Commune de Saint-Hilaire-Saint-Mesmin

Plan Local d'Urbanisme
Modification n°2

Pièce n°1 : Notice justificative

LA MODIFICATION DU REGLEMENT GRAPHIQUE

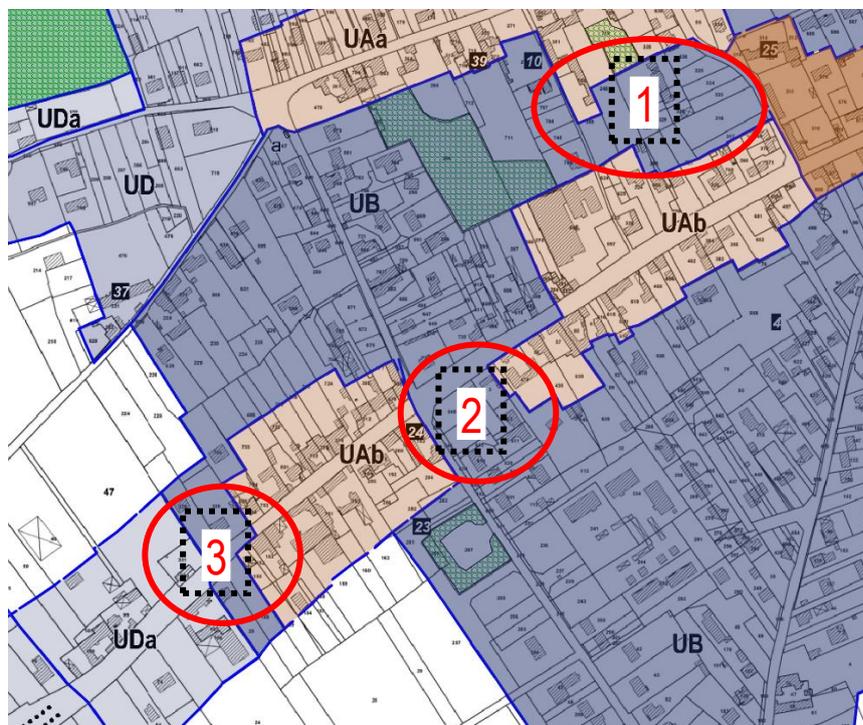
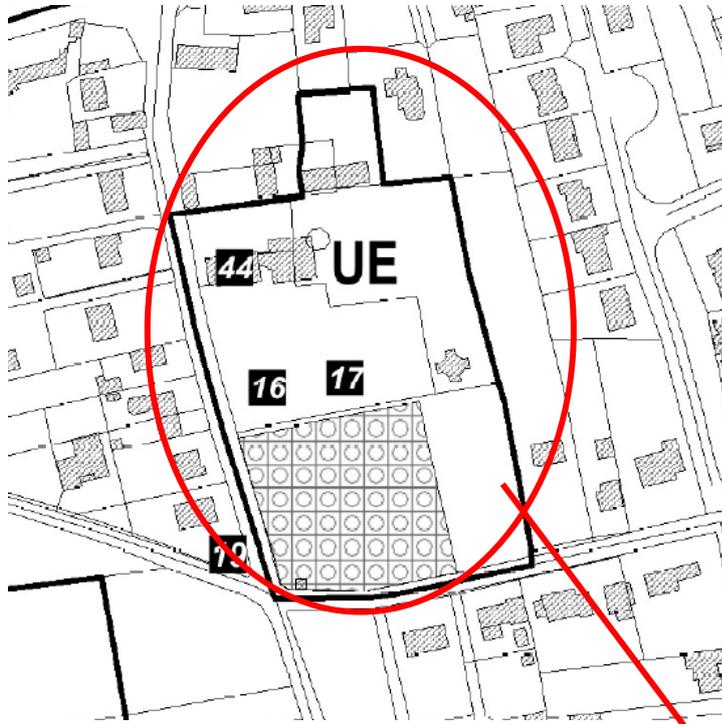
Ci-contre, l'ancienne version du règlement graphique prévoyait une vaste zone de UAb bordée au nord par une zone UB et à l'ouest par une zone UDa.

Ci-contre, la nouvelle version du règlement graphique apporte 3 changements :

1. Une partie de l'urbanisation de la Rue du Four est réintégrée à la zone UB.
2. Une partie de l'urbanisation de la Route d'Orléans est réintégrée à la zone UB.
3. Une partie de l'entrée de la commune est réintégrée à la zone UB.

Ces changements sont justifiés pour mieux corrélés les implantations des constructions existantes avec les règles prévues dans le règlement écrit. En effet, les changements 1 et 2 résultent d'un classement éronné en secteur ancien et le changement 3 permet une urbanisation plus aisée qu'en secteur UDa.

La zone de la Médonnière

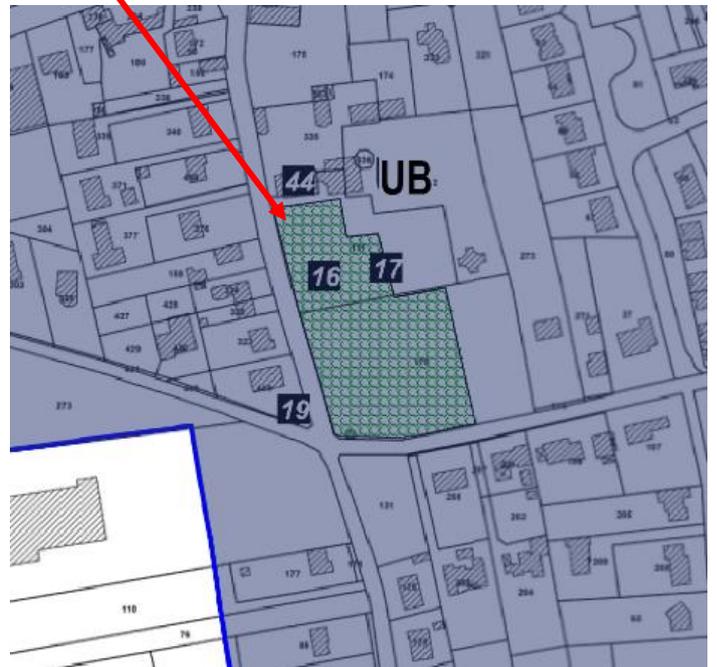
Secteur classé UE dans le PLU approuvé en 2015, la commune a choisi de le zoner en zone UB afin de permettre le développement de l'habitat sur une surface de 0ha60 environ (9 logements nouveaux).

Ce nouveau secteur UB fait l'objet d'un schéma d'Orientations d'Aménagement et de Programmation.

L'espace boisé classé a été agrandi.

LA MODIFICATION DES ORIENTATIONS D'AMENAGEMENT ET DE PROGRAMMATION

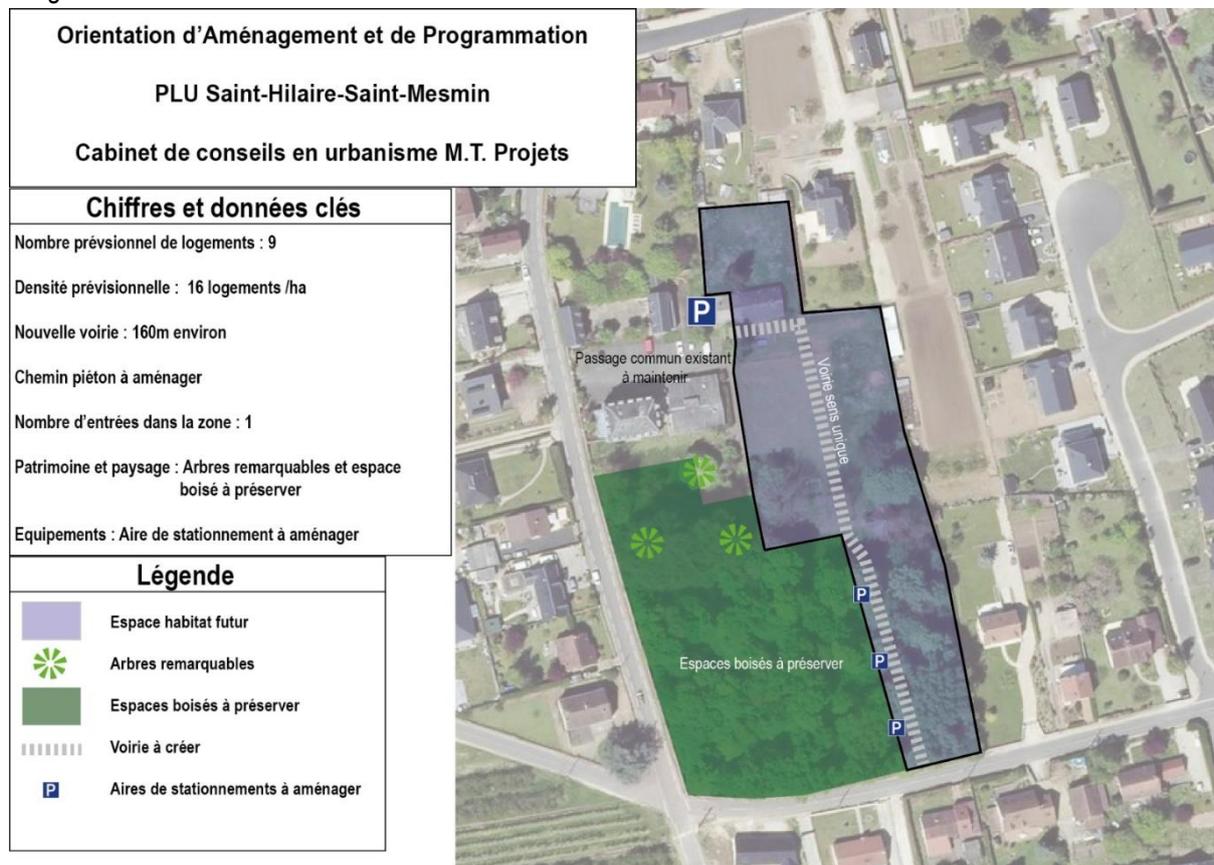
La nouvelle zone UB de la Médonnière fait l'objet d'un schéma d'Orientations d'Aménagement et de Programmation :

Les principes de cette zone sont :

- 1/ Assurer une cohérence globale du développement urbain et veiller à son articulation avec l'existant.
- 2/ Aménager l'accroche de la rue des Martinières avec la future sortie de l'opération.
- 3/ Desservir le centre de la zone par l'aménagement d'une voie partagée (piétons, vélos et véhicules motorisés) reliant la Rue du Haut Midi et la Rue des Martinières
- 4/ Préserver les arbres remarquables identifiés sur le règlement graphique
- 5/ Préserver les espaces boisés identifiés au règlement graphique permettant le maintien d'un poumon vert
- 6/ Prévoir des stationnements en nombre suffisant pour garantir la sécurité de tous les usagers
